## Skema over foreslåede ændringer efter den offentlige høring

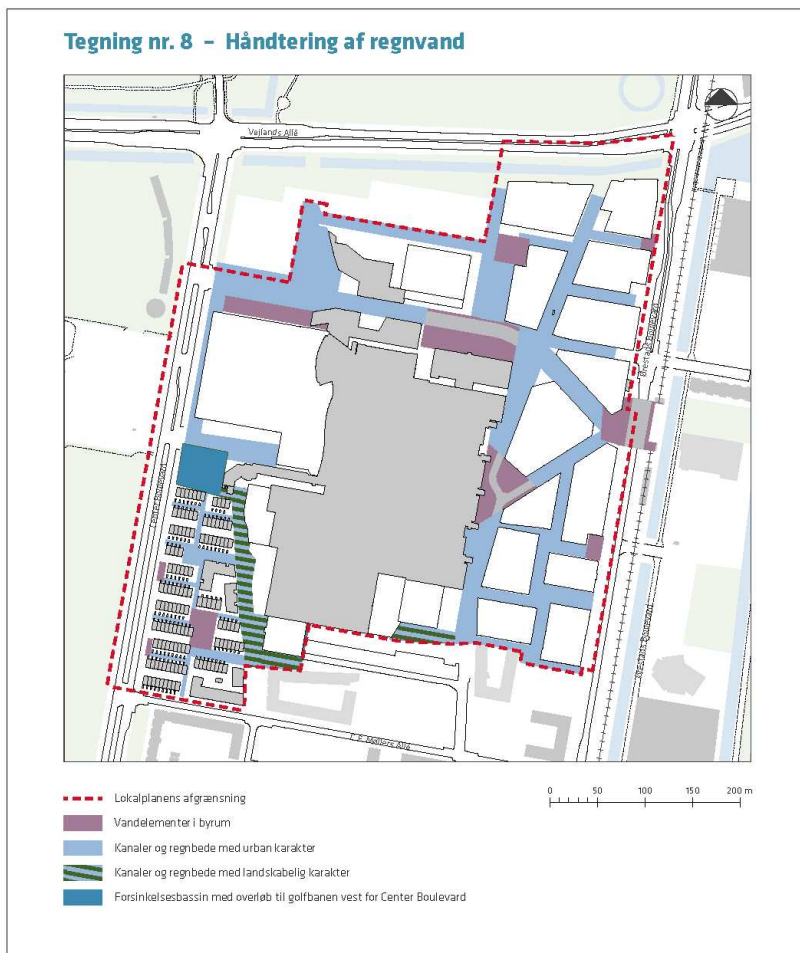
<b>Ubebyggede arealer</b>			
Movia bemærker, at det er afgørende, at der gives mulighed for opsætning af el-teknik, for at kunne udbyde emissionsfri el-busser.	§7, stk. 7a, 2. pkt.	Enkelte træer kan udelades af hensyn til trafikafviklingen.	Enkelte træer kan udelades af hensyn til trafikafviklingen samt etablering af tekniske anlæg til emissionsfri el-busser i offentlig servicetrafik.
<b>Andet</b>			
Metroselskabet og byherre har gjort opmærksom på forkerte angivelser af vandelementer på tegning nr. 8, som ikke er i overensstemmelse med lokalplanens mere detaljerede bestemmelser.		Se tegninger nedenfor.	På tegning nr. 8 – Håndtering af regnvand – fjernes signatur for vandelement på Metropladsen og udenfor lokalplanområdet mod metroen. Vandelement i det nordøstlige hjørne mod Ørestads Boulevard flyttes til vejen umiddelbart syd for. Se tegninger nedenfor.
